**Avis de la mission régionale d'autorité environnementale
sur le projet photovoltaïque terrestre et flottant
au lieu-dit « les champs de Boyer »
Commune d'Ondes
(Haute-Garonne)**

N°Saisine : 2023-12564

Avis émis le 25 janvier 2024

Figure 4 : Localisation du balisage des zones sensibles (source Artifex)

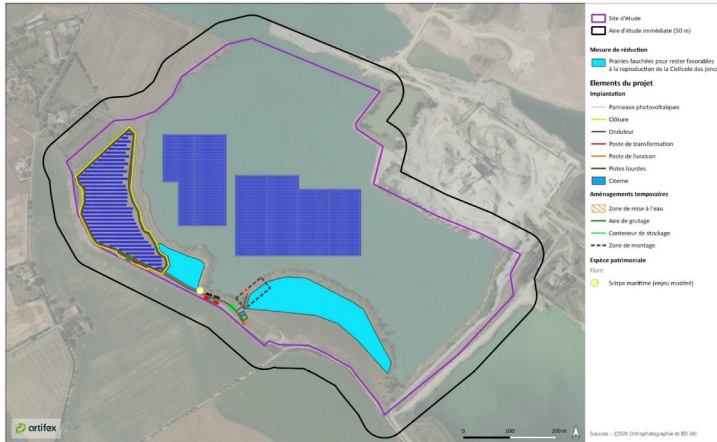
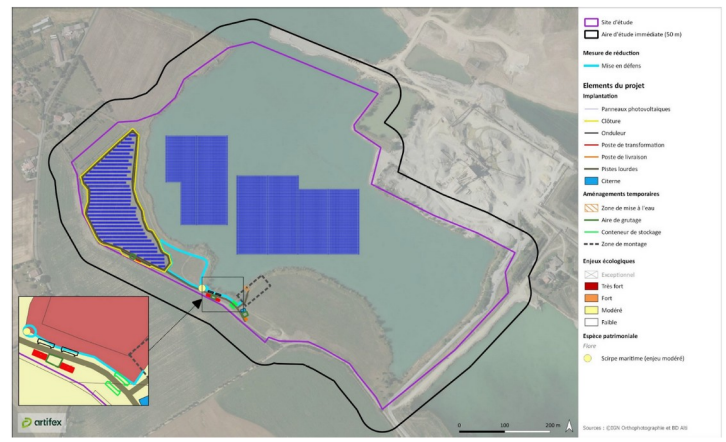
La mesure R2 prévoit la mise en défens d'habitats et de zones d'intérêt écologique aux abords de l'emprise du projet. La mesure MR5 « gestion par la fauche de prairies favorables à la cisticole des joncs » prévoit un fauchage raisonné, bénéfique au développement de la cisticole des joncs, au droit d'un zonage délimité en bleu et situé au sud du projet (prairie mésique).

La MRAe estime que pour une meilleure efficacité, la mesure MR2 « mise en défens d'habitats et de zones d'intérêt écologique » devra être étendue à la partie est de ce zonage identifié dans la MR5.

La MRAe recommande d'étendre la MR2 de mise en défens en englobant les zones de prairies favorables à la Cisticole des joncs.
